COMUNE DI BREMBATE

Verifica di assoggettabilità alla V.A.S. nuova area di servizio carburanti e metano Conferenza di verifica di assoggettabilità

Verbale

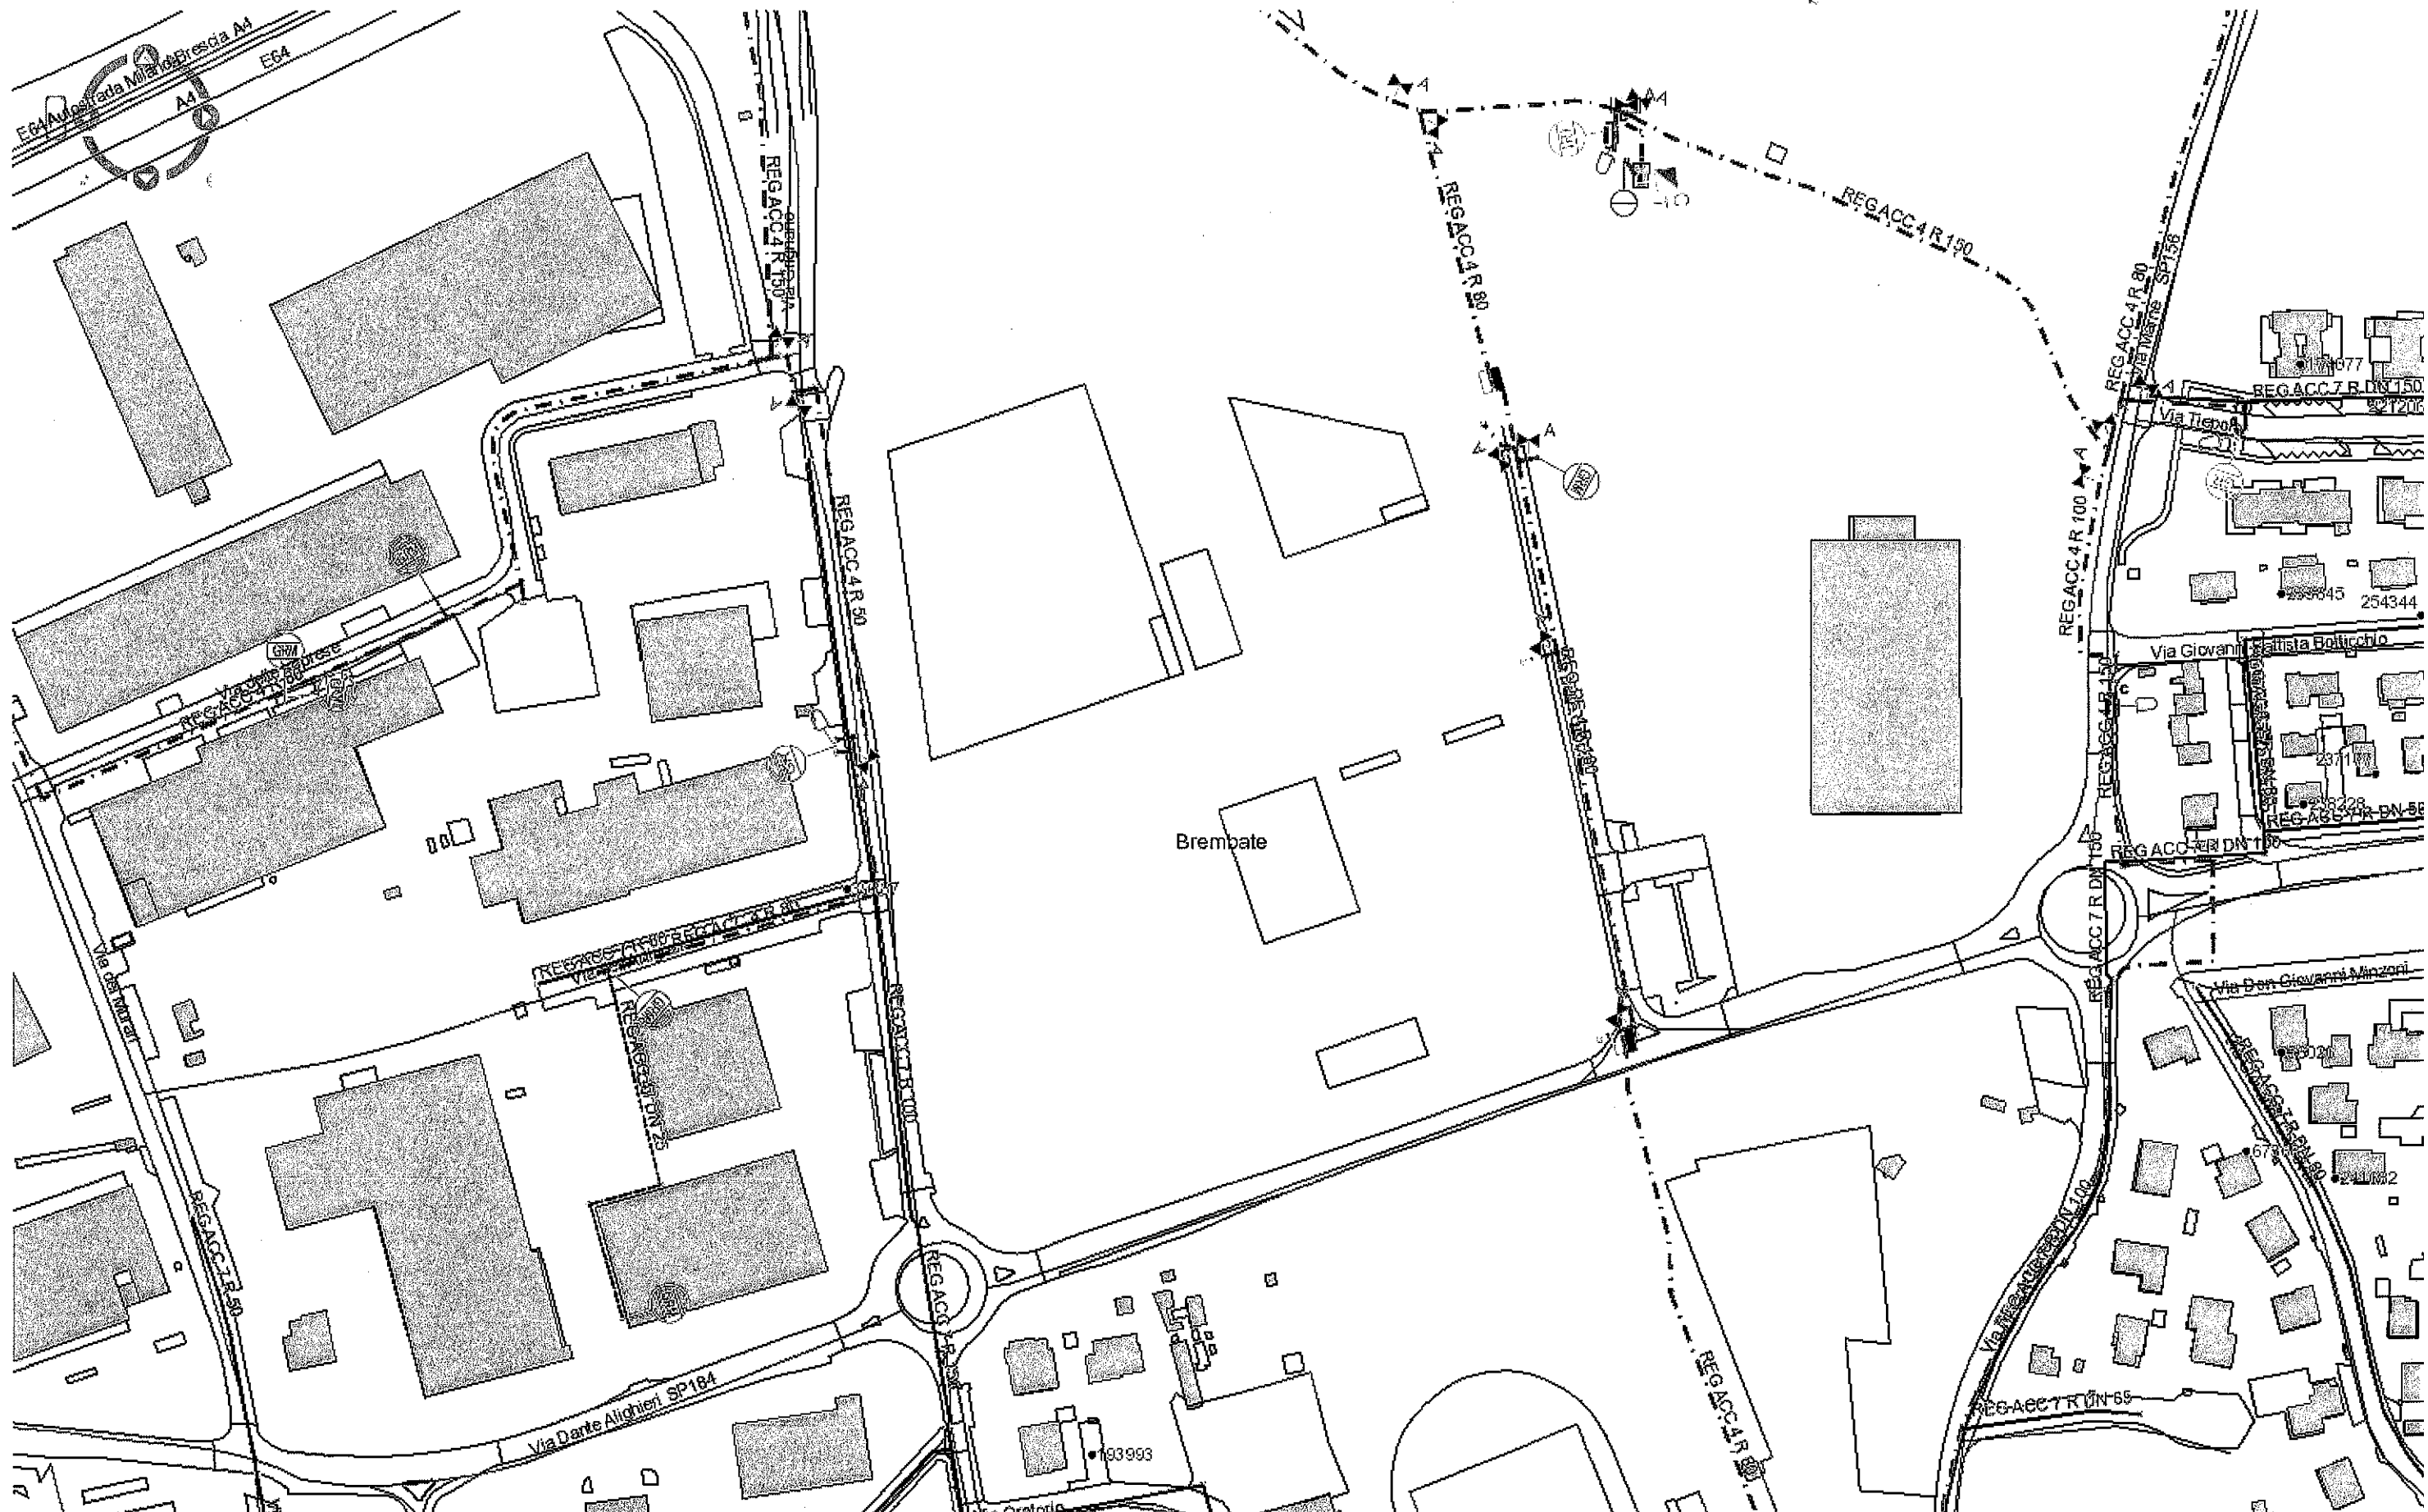
Per Vostra informazione ed eventuale necessità, alleghiamo alla presente stralcio planimetrico con evidenziato la posizione indicativa delle nostre tubazioni gas metano. Nel caso i lavori necessari per l'esecuzione dell'intervento in questione dovessero interferire con i nostri impianti, dovrà essere preventivamente richiesto il coordinamento dei servizi sotterranei.

Figura 1: In rosa l'AG01603701 "Brembate" e in viola l'AG01612901 "Boltiere-Lurano"

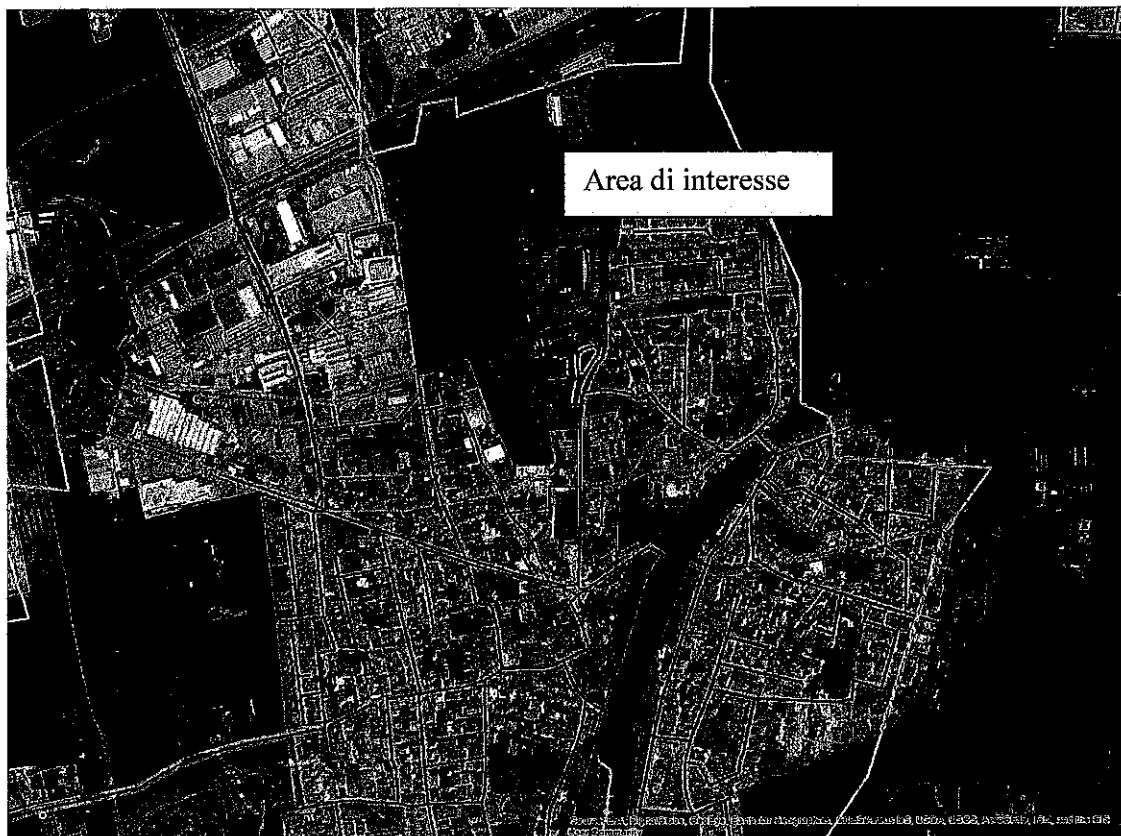
L'area interessata attualmente non ricade all'interno di nessun agglomerato come evidenziato in figura 1. A tal proposito si comunica che nell'ambito del prossimo aggiornamento degli Agglomerati del Piano d'Ambito verrà inserita in agglomerato l'area del Piano Attuativo.

A seconda di dove verrà effettuato l'allaccio l'area verrà inserita in uno dei due agglomerati.

Per la regolarizzazione dello scarico in pubblica fognatura, secondo le norme vigenti, il titolare dello scarico dovrà presentare istanza di Autorizzazione Unica Ambientale (A.U.A.) al SUAP del Comune di Brembate per il titolo abilitativo allo scarico in pubblica fognatura di acque meteoriche di prima pioggia e lavaggio aree esterne.
